嘉磐惠文

申請日期	年 月 日	戶別	4 樓 A 戶
------	-------	----	---------

客戶工程變更單

A戶 建築平面圖(套上層樑)

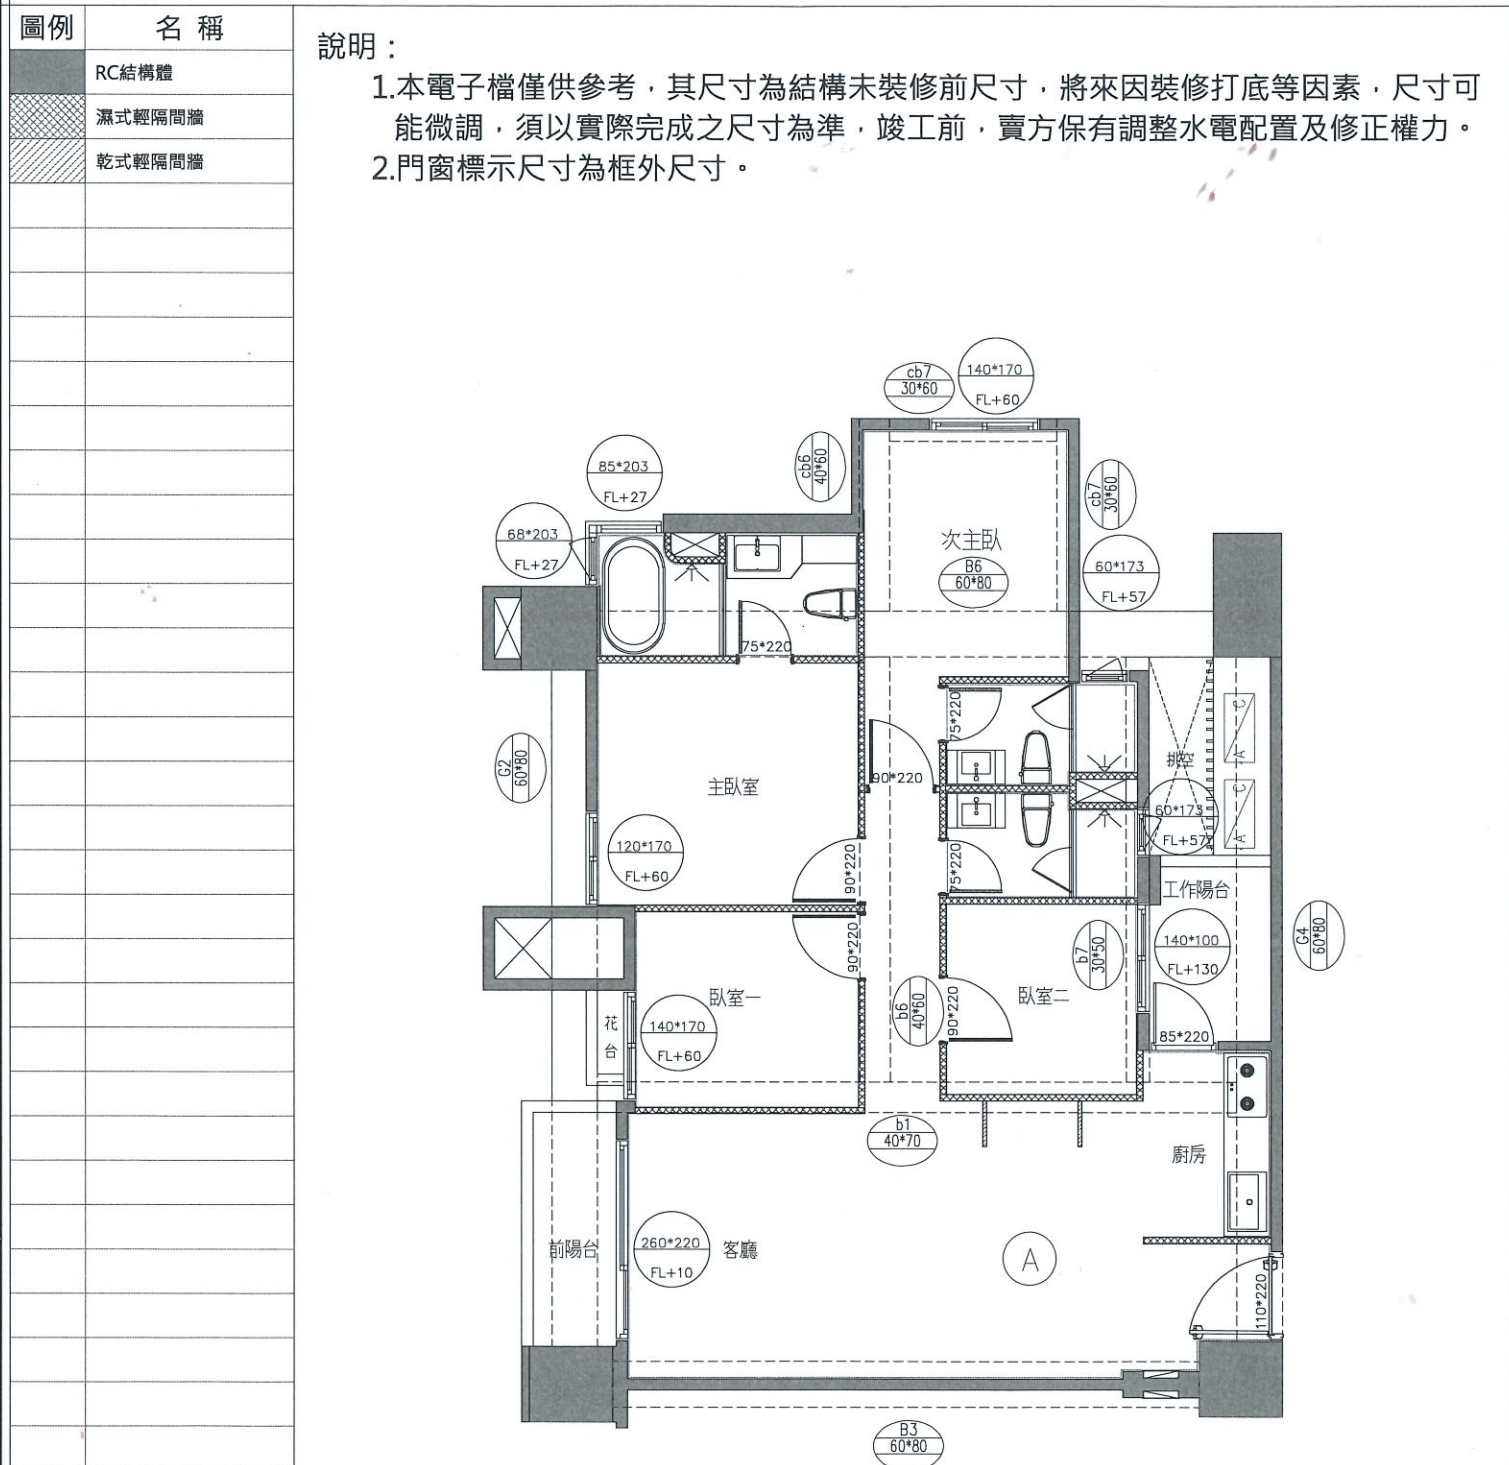
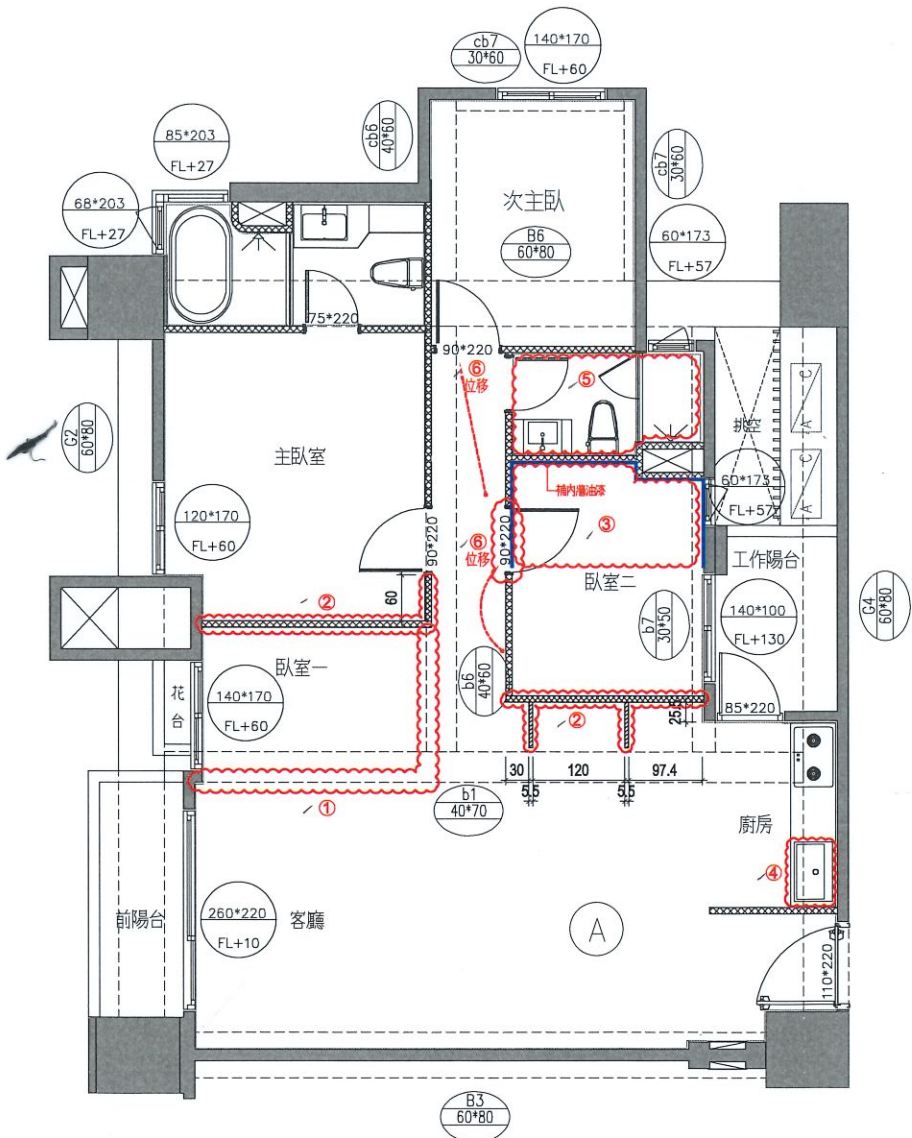
- ✓1.輕隔間、油漆追減
 - ✓a.臥室門門框扇追減x1
- ✓2.輕隔間牆面位置變更
- ✓3.客浴浴室全退，包含：
 - ✓a.輕隔間、油漆、地壁磁磚、門檻追減
 - ✓b.衛浴設備全退(含轉角藍、置物架)
 - ✓c.廁所門框扇及門檻追減
 - ✓d.淋浴門及門檻追減
 - ✓e.內牆油漆追加
 - ✓f.追加樓上層防震工程
- ✓4.水槽選色(灰)+下崁
- ✓5.次主浴地壁磚變更與主浴相同
- ✓a.除霧掛鏡變更與主浴相同
- ✓b.抽風機變更為暖風機
- ✓c.馬桶變更與主浴相同
- ✓6.臥室門框扇位移

A戶 地坪材質範圍示意平面圖

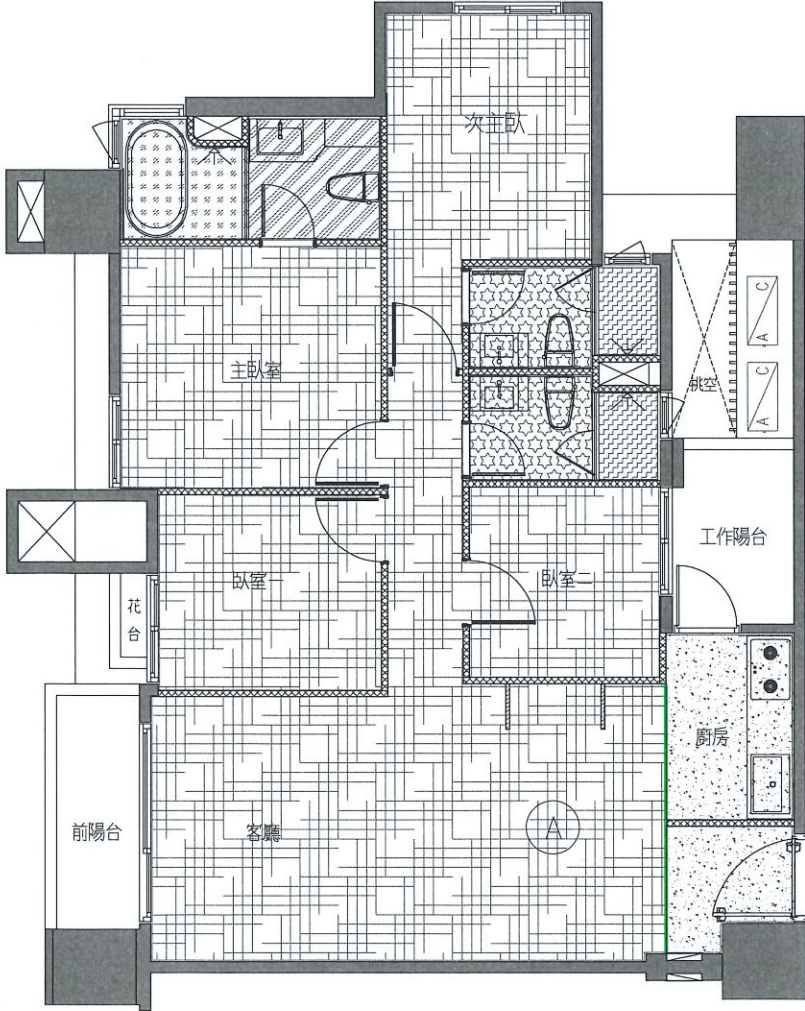
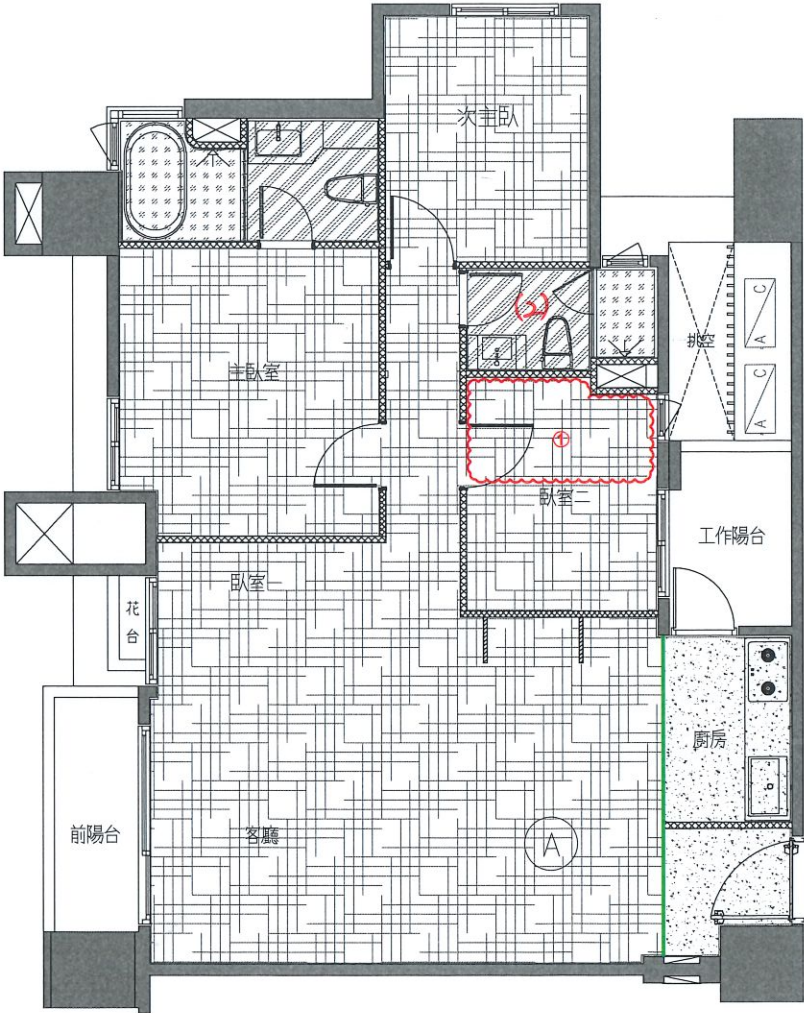
- 變更事項記錄：
- 1.客浴地,壁磚、門檻全退：
輕隔間、油漆、磁磚追減
 - a.臥室二追加木地板
 - b.追加樓上層防震工程
 - 2.次主浴地壁磚變更與主浴相同

A戶 天花板範圍示意平面圖(套上層樑)

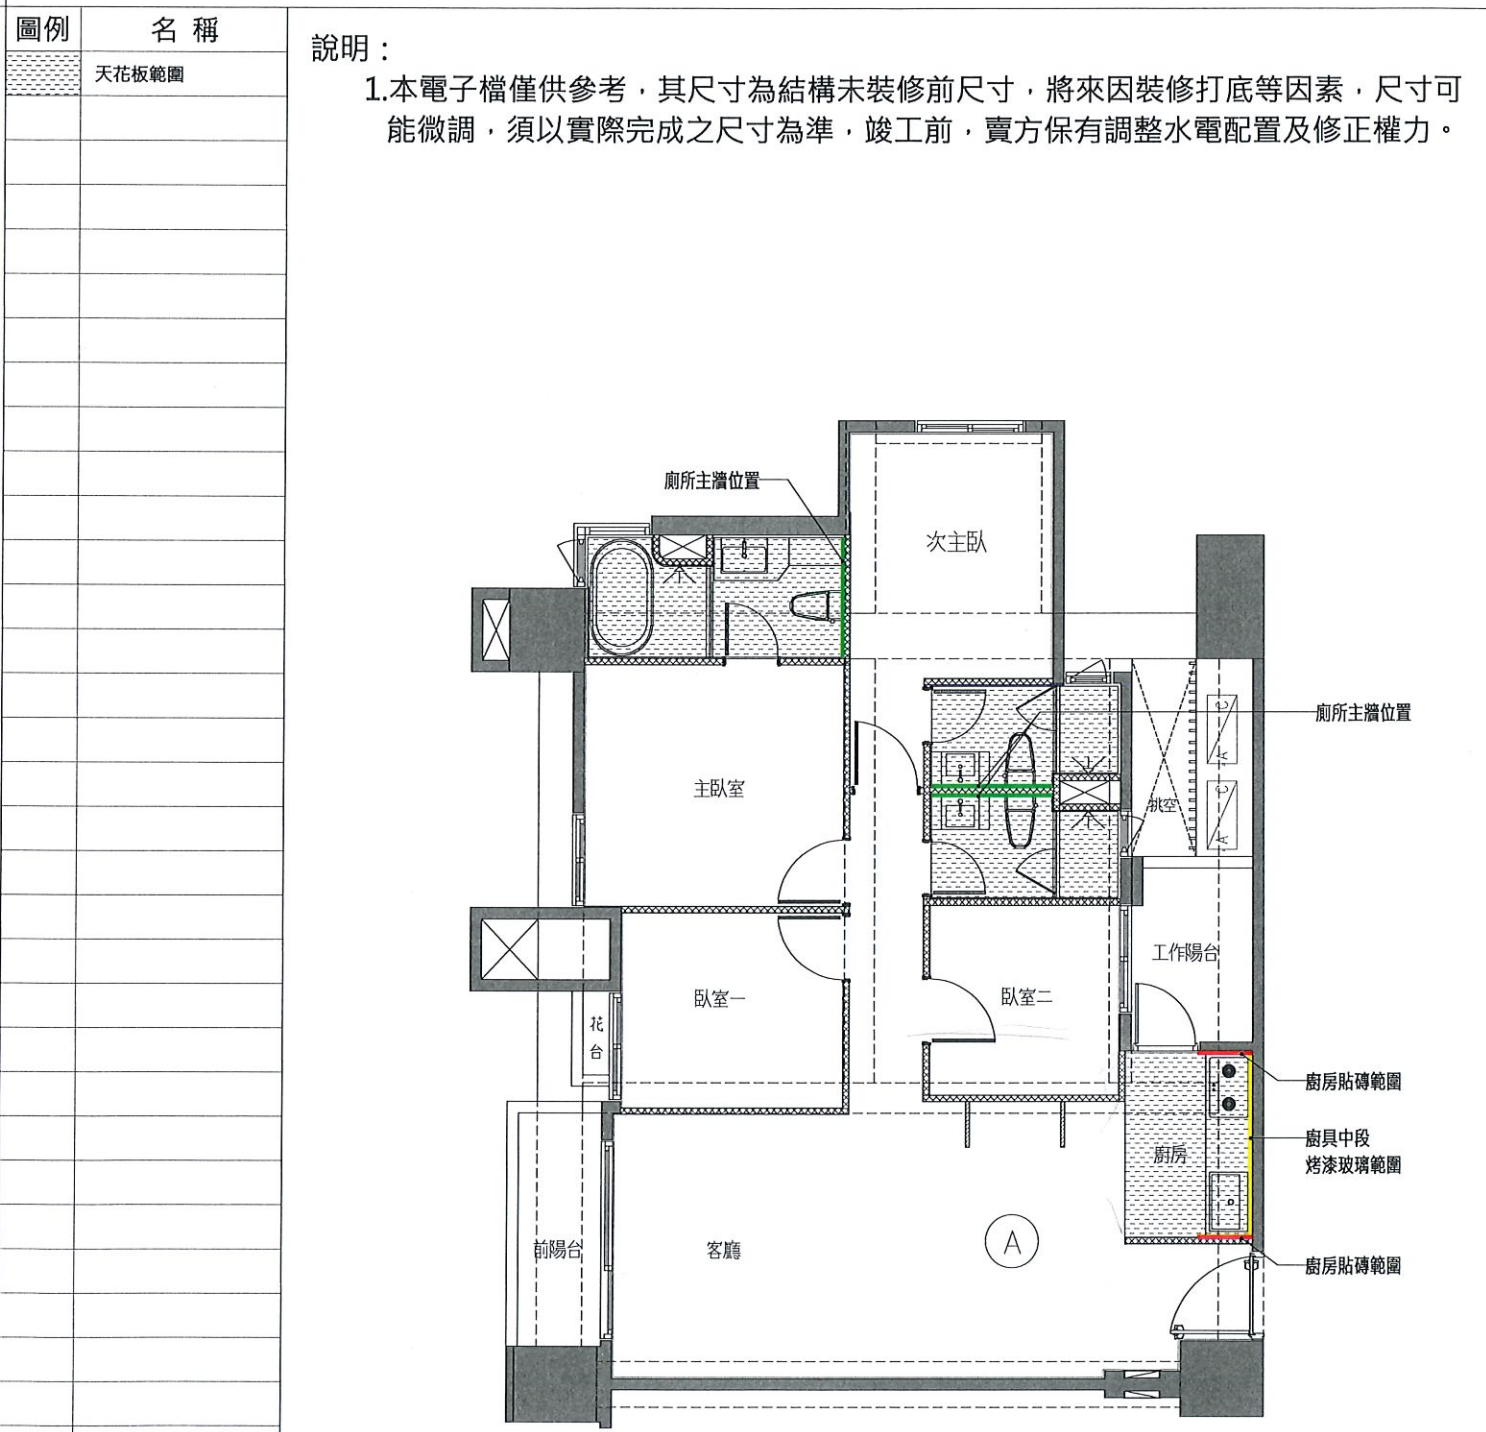
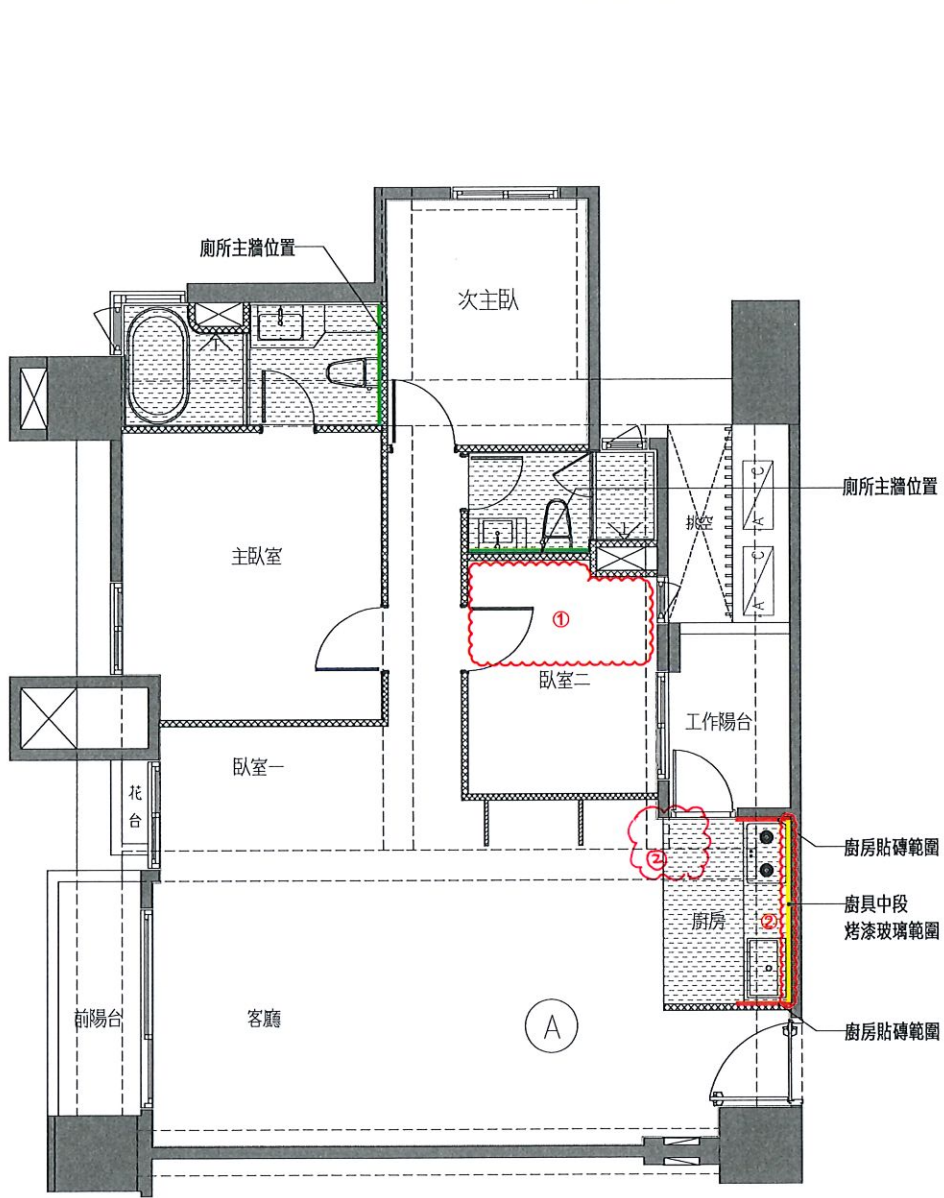
- 1.客浴天花板、油漆追減
 - a.此區因管線外露，結構頂板不補油漆
- 2.廚房立板範圍變更

A戶 插座及弱電位置示意平面圖

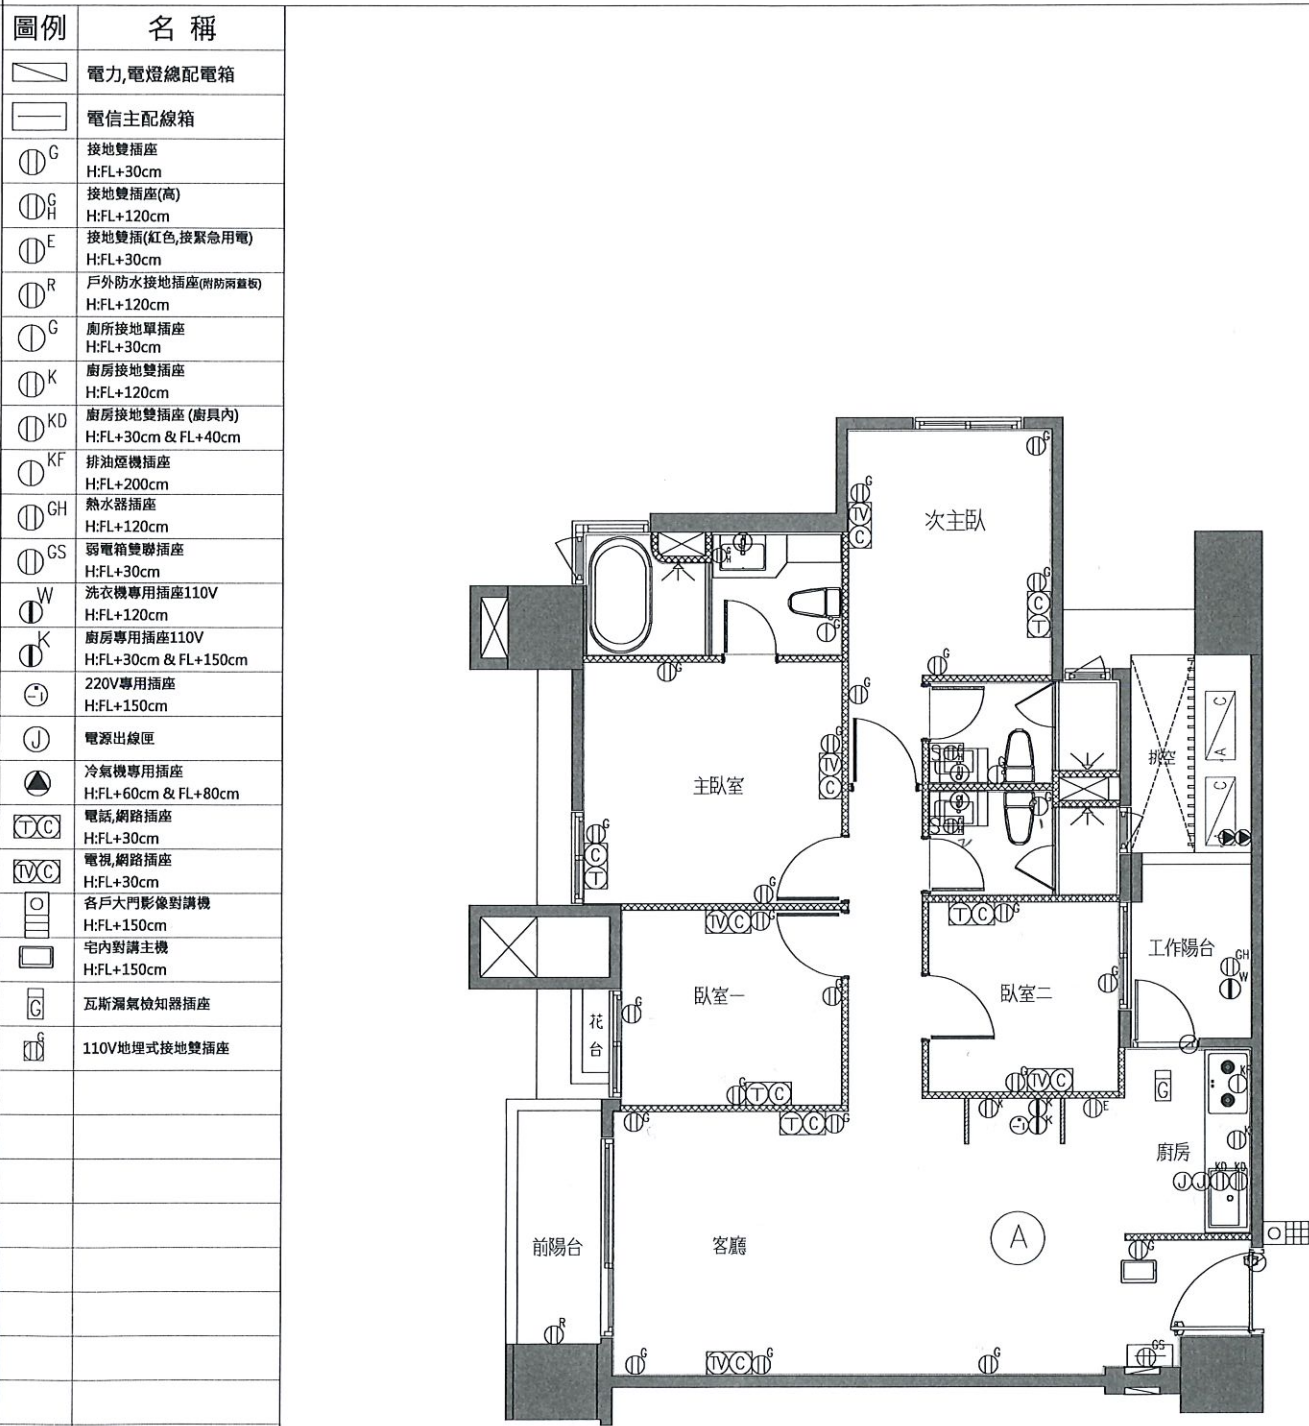
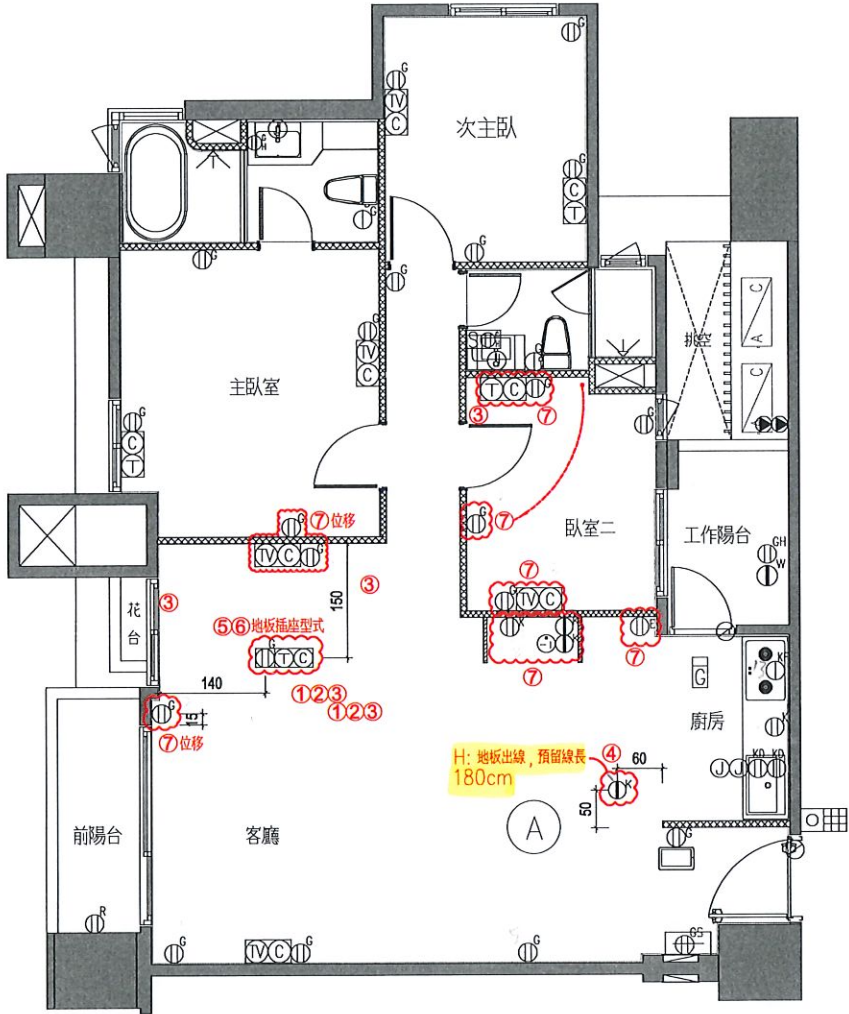
- 1.追減(T)電話x2
- 2.追減(C)網路x2
- 3.追減110V插座x5
- 4.追加110V專用電源x1
- a.預留線長180公分
- 5.追加110V地板插座x1
- 6.追加(T,C)地板插座x1
- 7.插座或弱電位移
